Stellungnahme: Die Leistungsfähigkeit von Stuttgart 21 in den relevanten Gutachten bezüglich des VGH-Urteils und der Planfeststellung

Garching, 07.06.2012

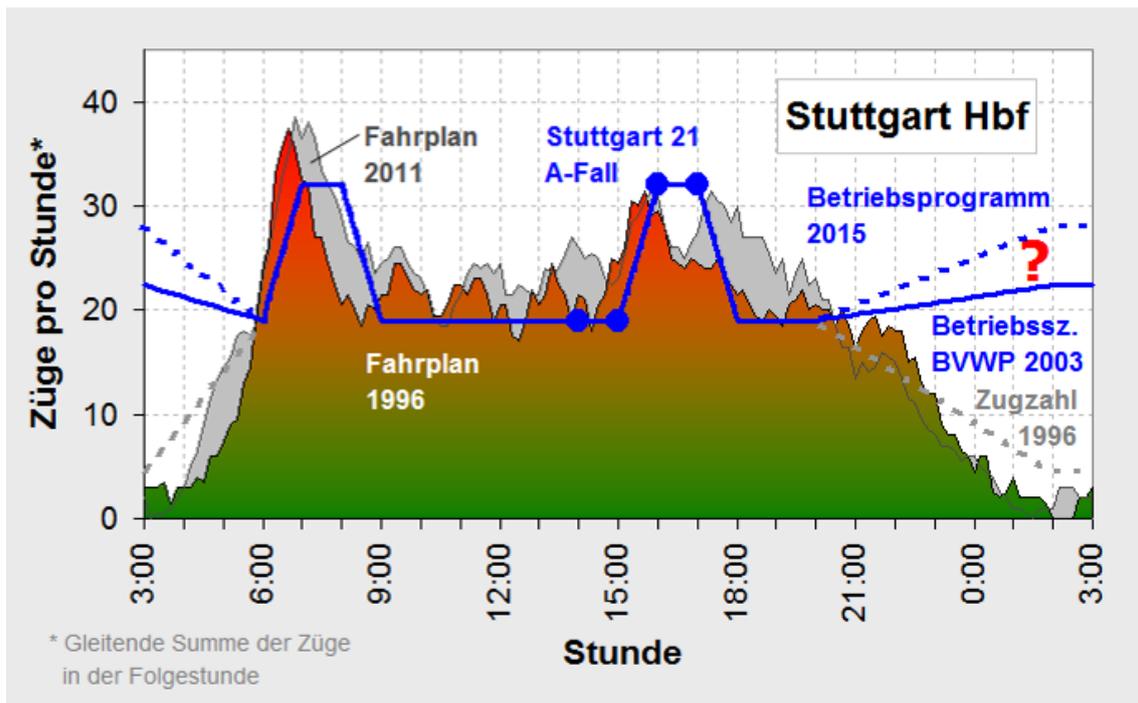
Dies ist nicht zutreffend, wie der Blick auf den Verlauf der Lastkurve des Stuttgarter Hauptbahnhofs in der Praxis zeigt (Abb. 1, S. 6). 1996 fuhren in der morgendlichen Hauptverkehrszeit 37,5 Züge von 6:40 bis 7:40 Uhr und 31,5 Züge nachmittags von 15:40 bis 16:40 Uhr. Die Nachmittagsspitze ist zwar zusätzlich durch die über den Tag aufgelaufenen Verspätungen belastet, die Morgenspitze kann aber durch die reine Zugzahl den Bahnhof an die Kapazitätsgrenze bringen. Die Züge sind hier der geeignete Vergleichsmaßstab, weil sie sämtliche „Fahrten“, d.h. sowohl Ankünfte, Abfahrten als auch Abstellfahrten enthalten.

Ungenügende Betriebsprogramme. Zur Illustration des Lastverlaufs in der Praxis wird in Abb. 1 die sogenannte Tagesgangkurve für Stuttgart Hbf nach den Fahrplänen von 2011 und 1996 wiedergegeben. Die Spitzenstunde lag in Stuttgart historisch viele Jahre lang am Nachmittag von 17 bis 18 Uhr. Aktuell und auch schon 1996 erscheint am Morgen eine steile Spitze. Die maximale Stundenbelastung wird 2011 mit 38,5 Zügen von 6:50 bis 7:50 Uhr erreicht. Die Darstellung in 10 Minuten-Schritten macht deutlich, wie abrupt sich die Bahnhofsbelastung mit der Zeit ändern kann und dass sich die Spitzenbelastung nicht an runde Uhrzeiten hält. 1996 erscheint die Morgenspitze zwischen 6:40 und 7:40 Uhr mit damals schon 37,5 Zügen.

Dagegen ist das Verkehrsangebot in Szenario A mit lediglich 32 Zügen in den Stunden der Hauptverkehrszeit jedenfalls keine „wesentliche Erhöhung des Angebotes an Zügen gegenüber dem Istzustand“ (Schwanhäußler 1997 S. 49). Selbst die Nebenverkehrszeit des Szenarios A liegt mit 19 Zügen unter den gut 21 Zügen, die 1996 vom Kopfbahnhof in der Nebenverkehrszeit abgefertigt worden waren (vgl. Tabelle 2 auf S. 27). Die 25,5 Züge pro Stunde für die Zeit von 14 bis 18 Uhr des Szenarios A werden von der Realität des Jahres 1996 im Kopfbahnhof mit 23,4 Zügen pro Stunde nahezu eingestellt.

Im Szenario E, dem Fall „erhöhtes Angebot“, werden die 40 Züge pro Stunde in der Hauptverkehrszeit von dem Fahrplan 2011 schon erreicht: Zu den 38,5 Zügen in der Spitzenstunde von 6:50 bis 7:50 Uhr kommen noch 2 mögliche Sonderzüge, für die in Stunde 7 Spielraum ist (Vierregg-Rössler 2011). Damit wird die in Szenario E im Fall des Ausbaus mit der P-Option zugesagte Leistungssteigerung in „ferner Zukunft“, die 2005 dann für die „nächsten fünfzig Jahre“ hinreichen sollte (VGH Rn. 59), schon heute vom Kopfbahnhof übertroffen.

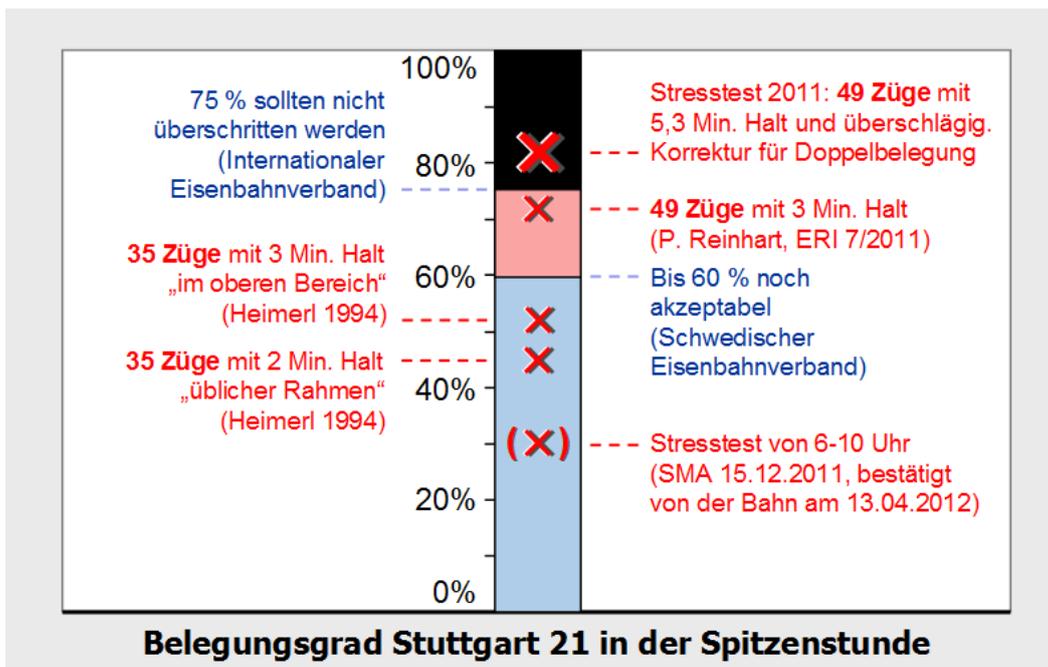
Die mit der mittleren Haltezeit des Stresstests von 5,3 Min. aktualisierte Rechnung von Reinhart, die im Übrigen ganz der Lehre folgt (Pachl S. 142), ergibt einen absolut unfahrbaren Belegungs- grad von 95 %. Eine sehr großzügige Korrektur für die Doppelbelegungen in dem Betriebspro-

gramm, indem jeder als Zweitbelegung haltende Zug nur zur Hälfte berücksichtigt wird, liefert einen Belegungsgrad von 82 %. Eine zwischenzeitliche Berechnung eines Belegungsgrades von 30 % durch SMA,⁶ die in ihrer „Größenordnung“ durch die Deutsche Bahn AG bestätigt wird,⁷ ist hingegen nicht nachvollziehbar. Es soll angemerkt werden, dass Doppelbelegungen keine virtuelle Verdopplung der Bahnsteiggleise bewirken, sie belasten des Gleisvorfeld voll, erzwingen sehr niedrige Einfahrtgeschwindigkeiten und schränken die Flexibilität im Bahnhof stark ein. Sie sind in der Regel ein Zeichen für einen Bahnhof in Überlastbetrieb und sind insbesondere bei Verspätungen betrieblich herausfordernd, sie werden – so möglich – vermieden.

Anknüpfend an die Betrachtung des Belegungsgrades durch Heimerl muss das Betriebsprogramm des Stresstests mit 49 Zügen und 5,3 Min. mittlerer Haltezeit auf 8 Bahnsteiggleisen als betrieblich nicht umsetzbar angesehen werden.

Abb. 3: Untersuchungsräume bei Martin et al. 2005 (kleine Ellipse) und im „Stresstest“ von 2011 (Vieleck). Hervorhebungen durch den Verfasser, Streckenplan aus (Doku. S. 37).

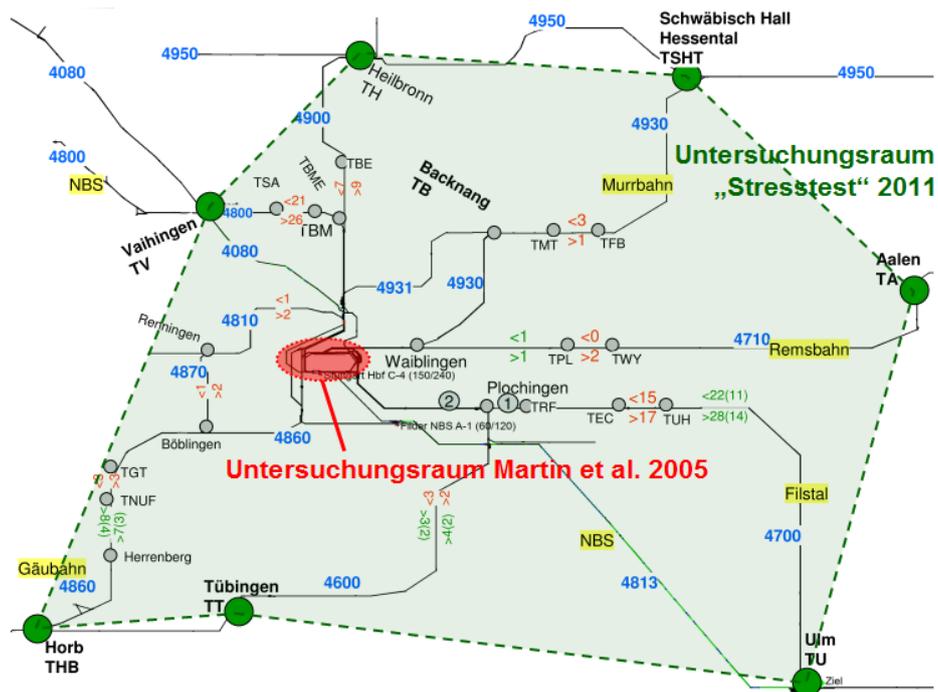
Zu kritisieren sind vor allem der zu klein gewählte Untersuchungsraum, zu geringe Mindesthaltezeiten, die auch noch unrealistisch als Planhaltezeiten angesetzt wurden sowie unrealistische Fahrpläne in der Leistungsuntersuchung. Die so ermittelte Leistungsfähigkeit von bis zu 51 Zügen pro Stunde (Martin S. 47) ist in der Praxis nicht erreichbar. Außerdem ist die zugrunde gelegte Methodik auch heute noch nicht etabliert.

Dagegen wurde der Kopfbahnhof sowohl im unterstellten Fahrplan wie im Gleisplan ungerechtfertigt benachteiligt, so dass seine Leistungsfähigkeit deutlich höher als die ermittelten 38 Züge pro Stunde anzusetzen ist. Letzterer Wert wurde sowohl von der Realität überholt (nach Fahrplan können heute in der Spitze rund 40 Züge pro Stunde fahren) als auch durch eine gutachterlich festgestellte Kapazität von 50 Zügen pro Stunde (siehe unten). Der Gutachter selbst relativiert die Belastbarkeit seines Gutachtens indem er „weiteren Handlungsbedarf“ beschreibt, der seine Ergebnisse sogar nach eigener Darstellung deutlich verändern würde (Martin S. 59). Die Fülle dieser Kritikpunkte schränkt die Verwendbarkeit des Gutachtens zur Rechtfertigung einer Milliarden-Investition stark ein.

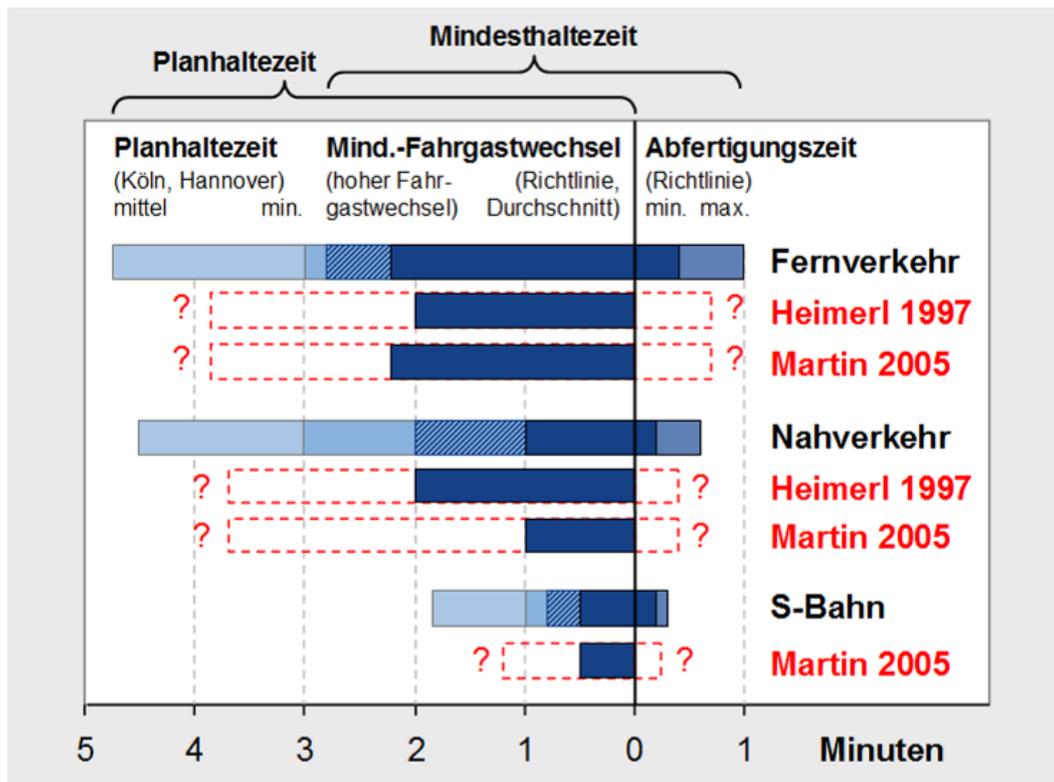
Weiterhin fehlen sämtliche Beiträge die zu einer üblichen Planhaltezeit führen, wie etwa die typischen Haltepufferzeit. D.h. die Annahme von Martin, die Planhaltezeit der Mindesthaltezeit gleichzusetzen ist praxisfern und betrieblich kaum realisierbar. Überlicherweise erhalten Züge bei

der Fahrplangestaltung kleine Haltezeit-Reserven, um die Betriebssicherheit verbessern und vor allem den Verspätungsübertrag bei Zugkreuzungen abzumildern. Martins Ansatz konnte nur in einem kleinen Untersuchungsraum ohne den üblichen Gegeneffekt bleiben. Durch die Wahl dieser kürzest möglichen Haltezeiten bestehen Umsteigemöglichkeiten praktisch ausschließlich zu nachfolgenden Zügen, wobei die Wartezeit bis zur Taktzeit des Anschlusszuges reichen kann.

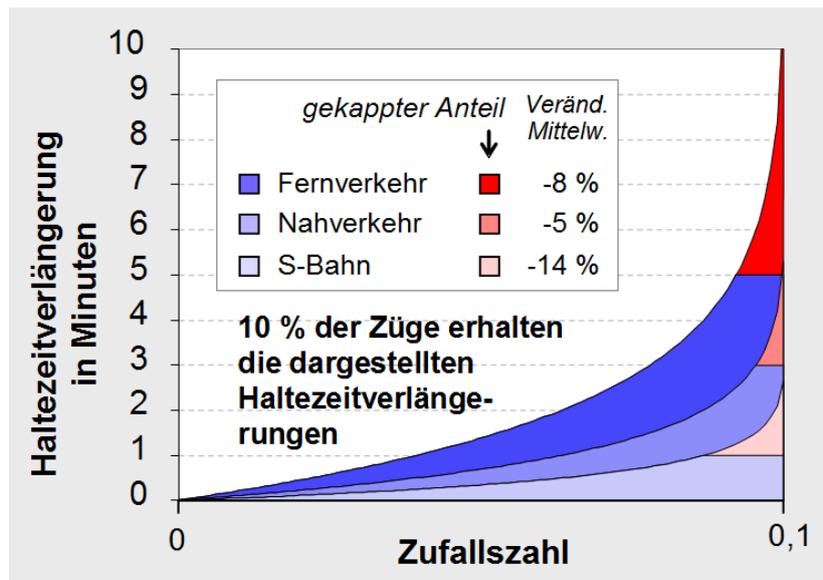
3. Unrealistische Lastkurve. Die für den Verspätungsabbau der Spitzenstunde wesentliche Stunde 8 wurde überproportional, um 5 Züge zu viel, entlastet. Noch stärker ins Gewicht fällt, dass entgegen der Vereinbarung im Schlichterspruch die Betriebsqualität nicht in der Spitzen-

stunde ermittelt wurde, sondern durch eine Mittelung über vier Stunden (dabei fallen die ohnehin wenig verspätete Stunde 6 und die überproportional entlastete Stunde 8 ins Gewicht) besonders stark entlastet wurde (zusammen ca. +6 Züge).

Abb. 9: Im Stresstest zu Stuttgart 21 wurden regelwidrig 100 % der Bauzuschläge zum Verspätungsabbau genutzt.

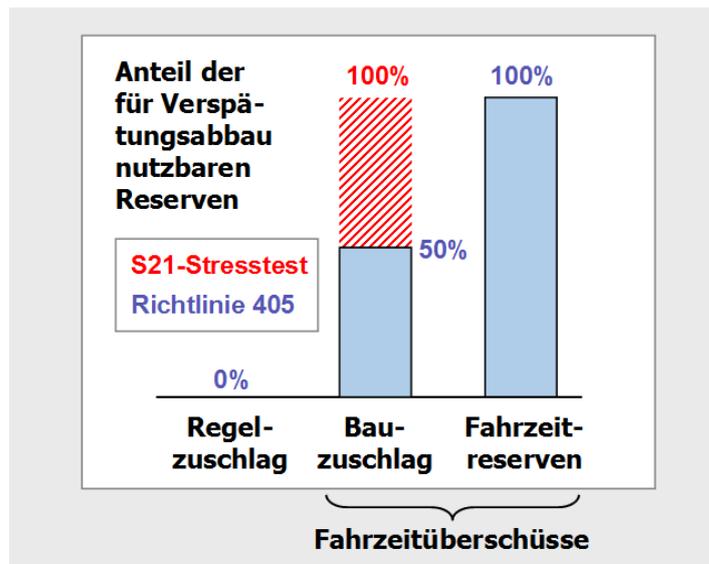
13. Haltezeitverlängerungen statt Abfahrtzeitverspätungen in RailSys. Im Stresstest wurden die sogenannten Haltezeitverlängerungen, die zu einem guten Teil auch Verspätungen auf der

Fahrtstrecke abbilden sollen, in der Software RailSys ebenfalls als „Haltezeitverlängerungen“ abgebildet. Dies ist jedoch die falsche Wahl, da für eine zutreffende Abbildung des Vorgangs „Abfahrtszeitverspätungen“ gewählt werden müssten. Durch diese Fehleinstellung wurden die Verspätungen – entgegen jeder Kausalität – zu einem guten Teil schon abgebaut bevor sie überhaupt auf den Zuglauf beaufschlagt werden konnten (ca. +1,5 Züge). Weitere systematische Fehler im Verspätungsaufbau führen dazu, dass sowohl die Streckenverspätungen als auch die Haltezeitverkürzung im Hauptbahnhof untertrieben dargestellt werden, sie erscheinen also ‚harmloser‘ als bei korrekter Ermittlung.

Abb. 10, Verspätungsaufbau durch die neu gebaute Infrastruktur bei Stuttgart 21 (Grundvariante der Stresstest-Simulation). Beiträge zum Gesamt-Mittelwert des Verspätungsaufbaus im Zulauf. (Auswertung C. Engelhardt, Bildquelle für die Kartendarstellung: bahnprojekt-stuttgart-ulm.de)

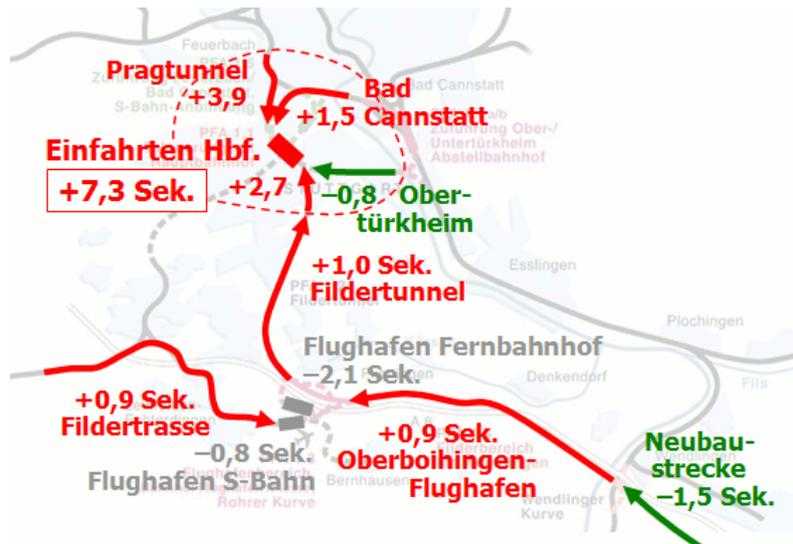
Insbesondere der **finale Simulationslauf** erbrachte keinen „Nachweis“ der Leistungsfähigkeit, da auch hier vielfach, etwa bezüglich der Fahrzeitüberschüsse, der Betrachtung der Spitzenstunde, der Kappung der Haltezeitverlängerungen, der Lastkurve, der optimistischen Pünktlichkeitswerte etc. pp. von den Anforderungen der Aufgabenstellung (Schlichterspruch) bzw. der grundlegenden Richtlinie oder den Bedingungen an realistische Parameterwahl abgewichen wurde. Allein unter gleichzeitiger Berücksichtigung dieser notwendigen Korrekturen hätte die Simulation einen Nachweis führen können. Die Abschätzung der Fehler lässt erwarten, dass nur eine Zugzahl in der Nähe der 32 Züge pro Stunde in der geforderten Betriebsqualität darstellbar ist, selbst wenn man dabei von der im Schlichterspruch geforderten „guten Betriebsqualität“ auf lediglich „wirtschaftlich optimal“ zurückfällt. Hierzu müsste aber das Einverständnis der Verhandlungspartner in der Faktenschlichtung für diesen Prämissenwechsel vorliegen.

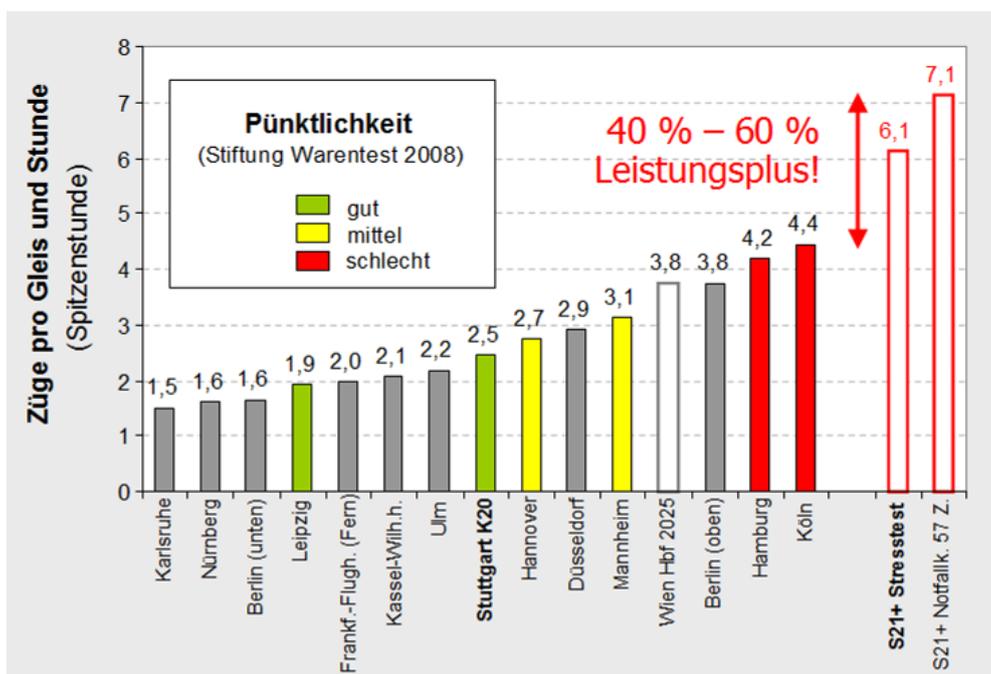
Im Frühjahr 2011 führte der Verfasser eine Vergleichsstudie an deutschen Großbahnhöfen anhand der Bahnsteiggleisbelegungsrate durch (Engelhardt 2011), die der Betrachtung von Schwanhäuser vor dem VGH entsprach (VGH Rn. 59, Schwanhäuser nannte jedoch keine Vergleichsbahnhöfe für die genannte Belegungsrate). Es wird eine erhöhte Verspätungsanfälligkeit bei den Bahnhöfen mit hoher Belastung in Zügen pro Gleis und Stunde beobachtet (Abb. 8).²⁸ Dieser Vergleich, insbesondere mit den tatsächlich in Deutschland an der Belastungsgrenze

operierenden Bahnhöfen, liefert für einen Bahnhof der Größe und Komplexität von Stuttgart 21 eine nachvollziehbare Kapazität bei vertretbarer Betriebsqualität von rund 32 Zügen pro Stunde.

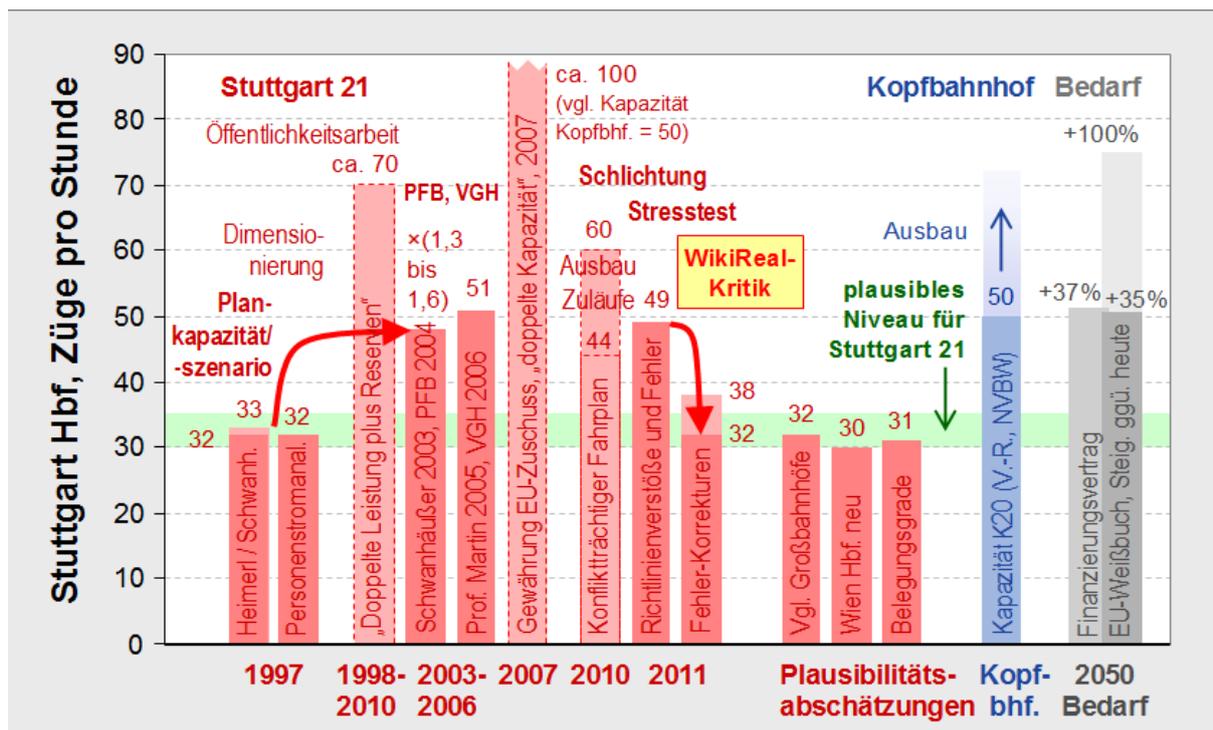
Die Bahn unterstellt lediglich 32 Züge pro Stunde. Dass die Bahn bei der Konzeption von Stuttgart 21 von 32 Zügen pro Stunde ausging und auch heute immer noch ausgeht, belegen die folgenden Unterlagen:
